改善箇所説明図

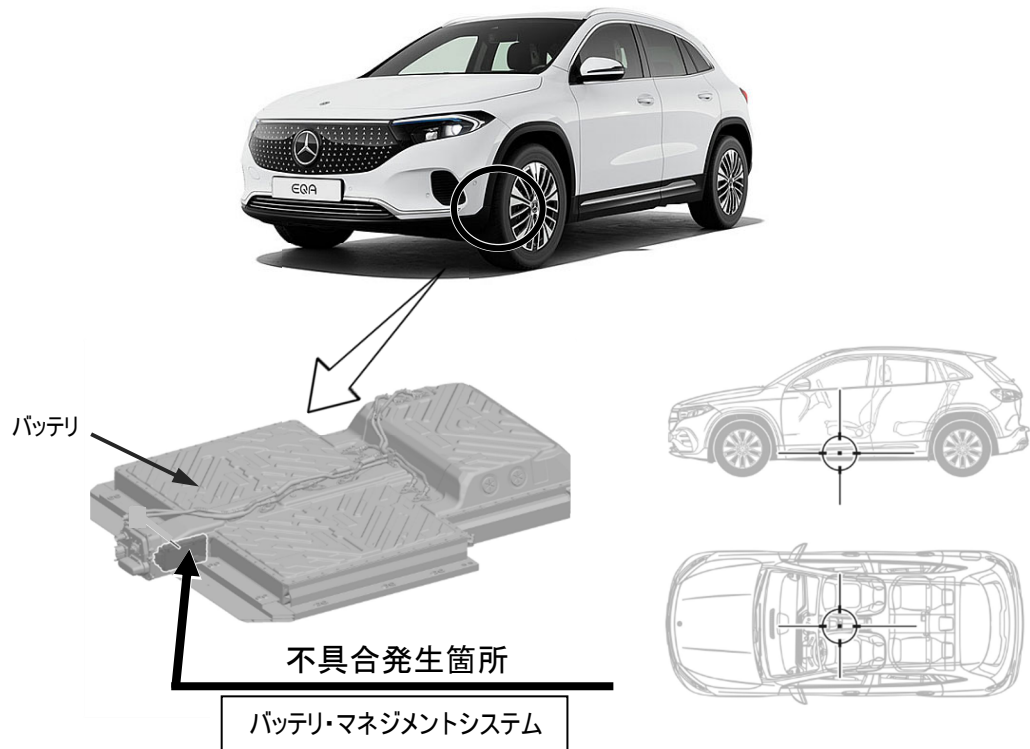
注: は、制御プログラムを書き換える部位を示す。

EV 車両のバッテリーにおいて、製造管理が不適切なため、充電率が高い状態においてバッテリーのセル内で短絡が発生することがある。そのため、走行中に警告メッセージが表示されることがあるほか、最悪の場合、火災に至るおそれがある。

全車両、バッテリーを良品に交換する。なお、交換用バッテリーの準備に時間を要するため、暫定策としてバッテリー・マネジメントシステムの制御プログラムを対策された制御プログラムに書き換える。

識別：車台番号の付近に黄色の識別ペイントを塗布する
